アバゴ・テクノロジー株式会社
チャンネルセールス1部
IPDプロダクトマネージャ 高田 篤

フォトカプラ製品変更の実施と現行品の継続について

1. 対象変更通知

鉛フリー品の識別例

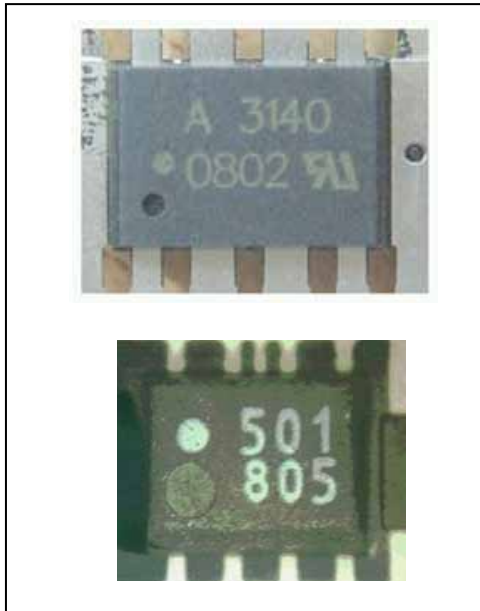
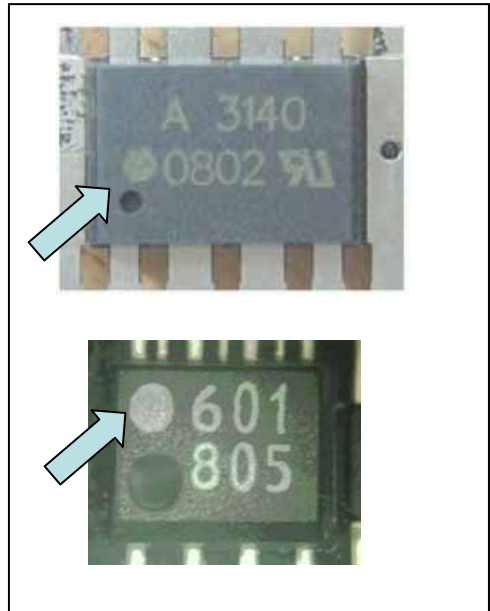
変更適用品は、無鉛を示すデータコード（型名）左側のドットが大きくなります。

1. マーキング (変更適用品は鉛フリーを表すドットが大きい)

継続生産品
(変更前と同じ)

変更適用品
(鉛フリーを表すドットが大きい)
